DODATEK Č. 4

ke smlouvě o dílo č. 72/2022 ze dne 5. května 2022

1. Smluvní strany konstatují, že dne 5. května 2022 uzavřely smlouvu o dílo č. 72/2022 (dále jen „Smlouva o dílo“), dne 19.9.2022 Dodatek č. 1, dne 15.12.2022 Dodatek č. 2 a dne 30.5.2023 Dodatek č. 3 smlouvy o dílo, jejichž předmětem je zhotovení stavebního díla „Dům služeb Rudná“.

Dům služeb Rudná

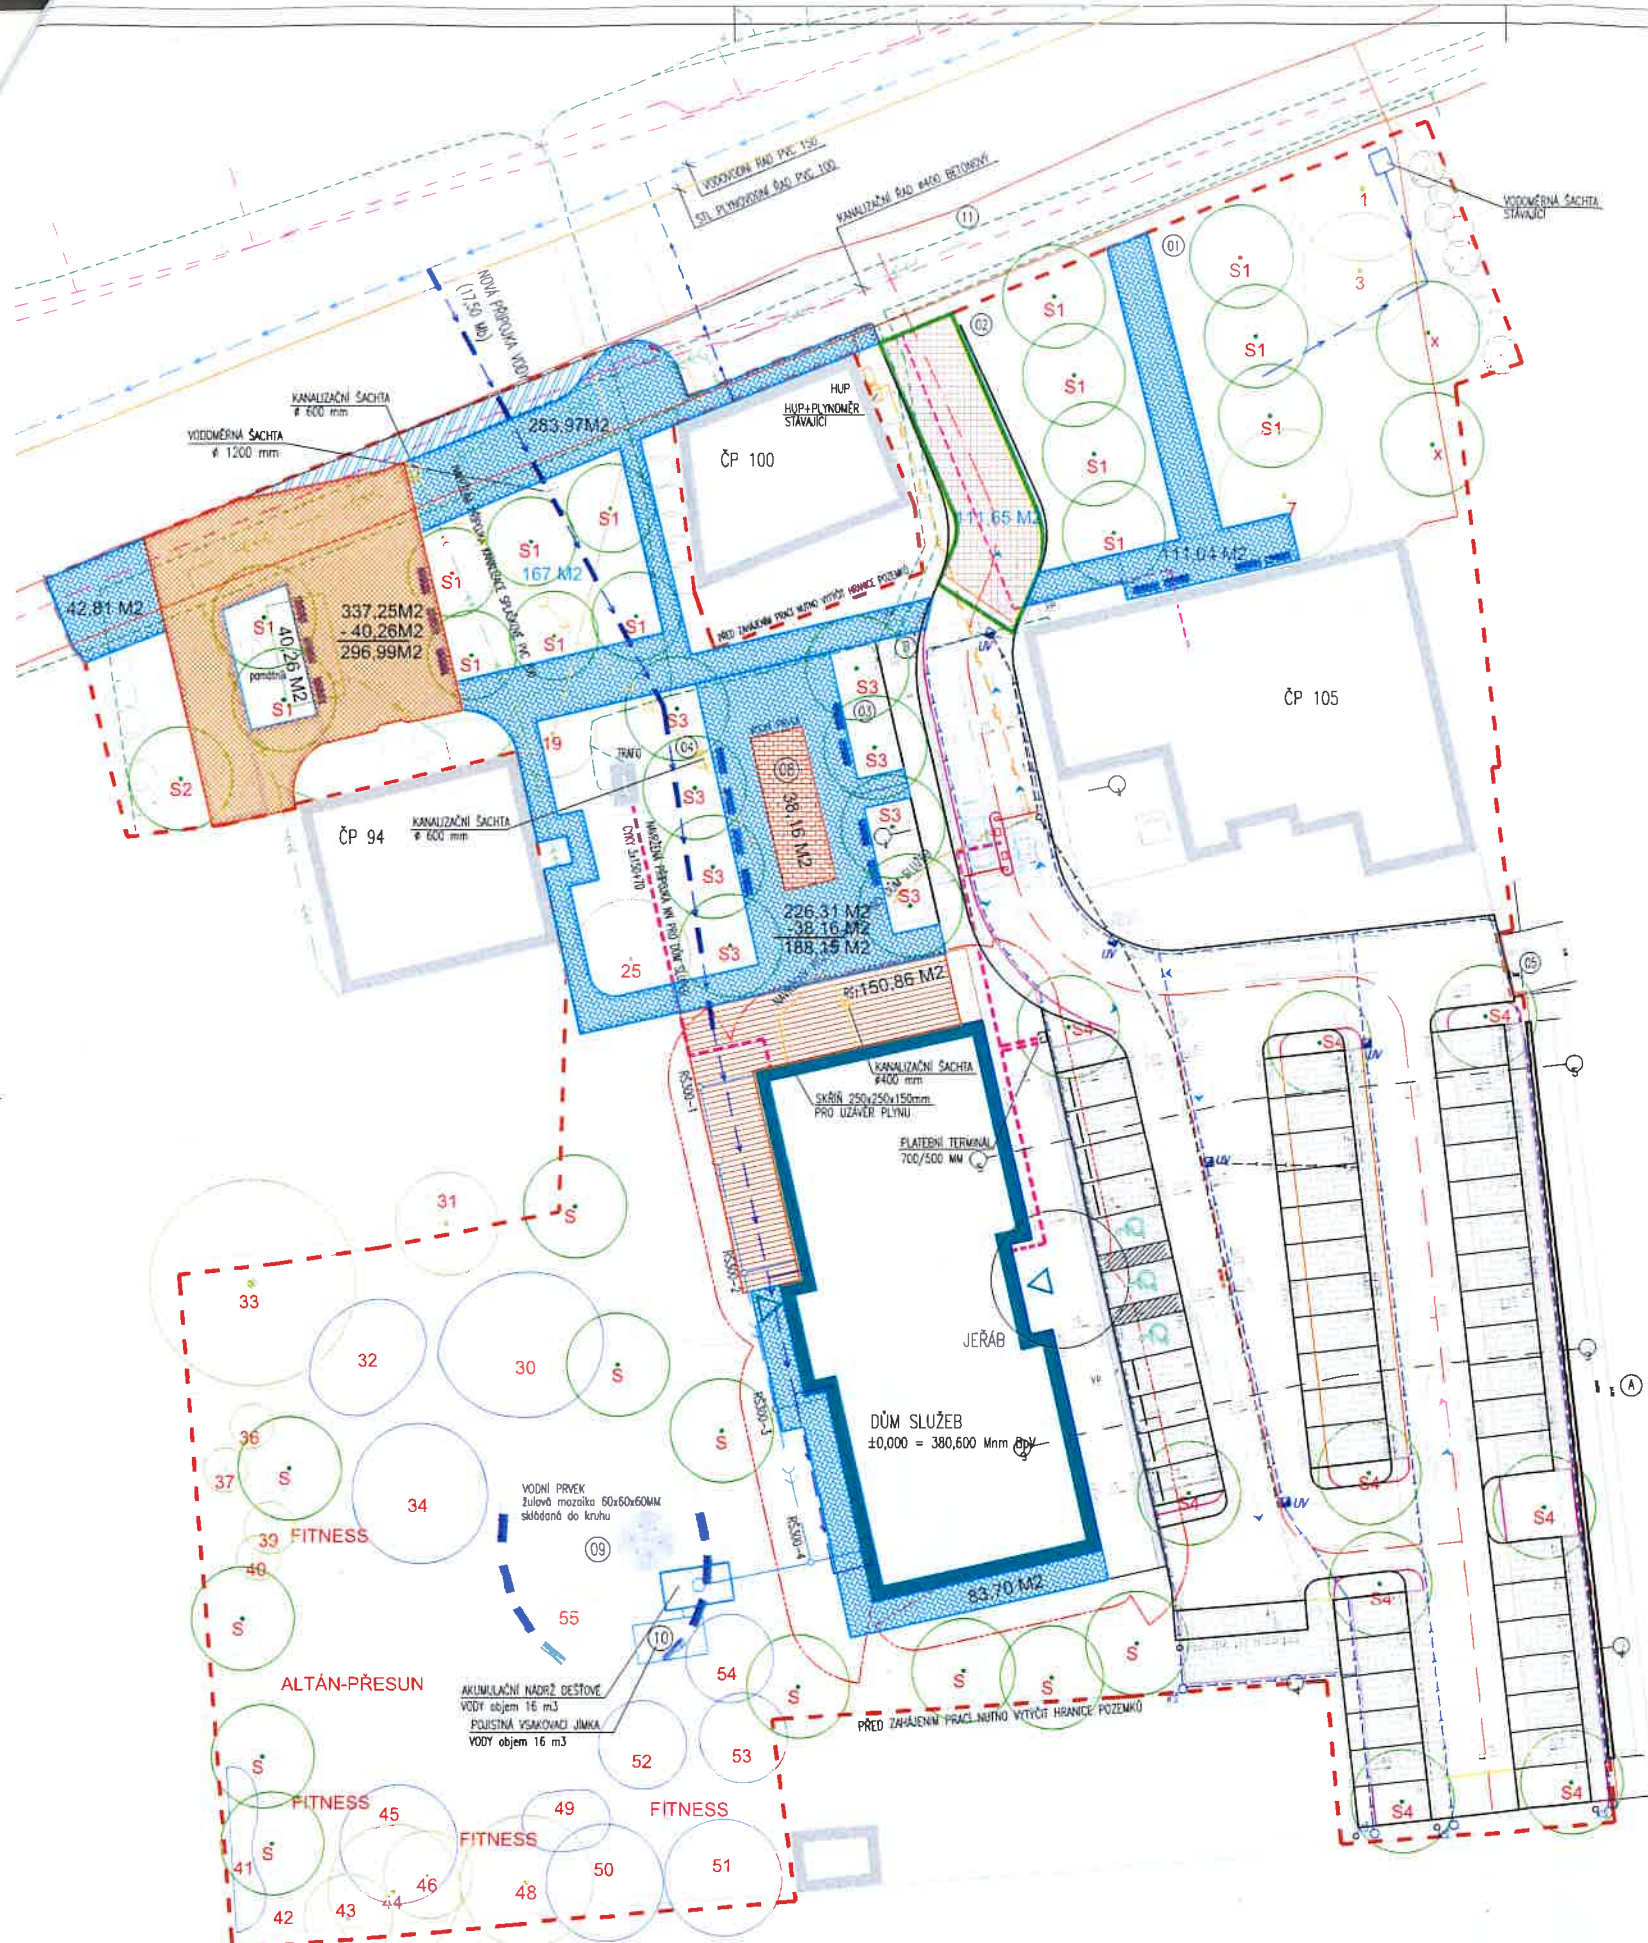
Předmět změny: Komunikace

Investor z provozních a estetických důvodů upřesnil požadavky na výběr a rozložení pochozích/pojížděných ploch. Tento změnový list vychází z výměr dle nově vypracované situace, která je přílohou tohoto změnového listu. Situace zpevněných ploch byla upravena mj. z důvod výškové úpravy pozice objektu SO 01, a to s ohledem na změnu statiky spojené s geologií podloží.

BETONOVÁ DLAŽBA 80 MM – POJÍZDĚNA POJEZDOVÁ PLOCHA PRO VOZIDLO DO 3,5 T	789,67 M2
--	-----------

BETONOVÁ DLAŽBA 80 MM – POJÍZDĚNÁ	296,99 M2
	BETONOVÁ DLAŽBA 60 MM – POCHOZÍ	42,81 M2 283,97 M2 111,04 M2 188,15 M2 83,70 M2 <hr/> 710,03 M2
	ŽULOVÁ MOZAIKA 60x60x60 MM (VĚJÍŘOVÁ VAZBA) LEM ZE 3 ŘAD 100x100x100 MM	38,16 M2
	VELKOFORMÁTOVÁ DLAŽBA KERAMICKÁ MRAZUVZDORNÁ IMITACE DŘEVA	150,86 M2
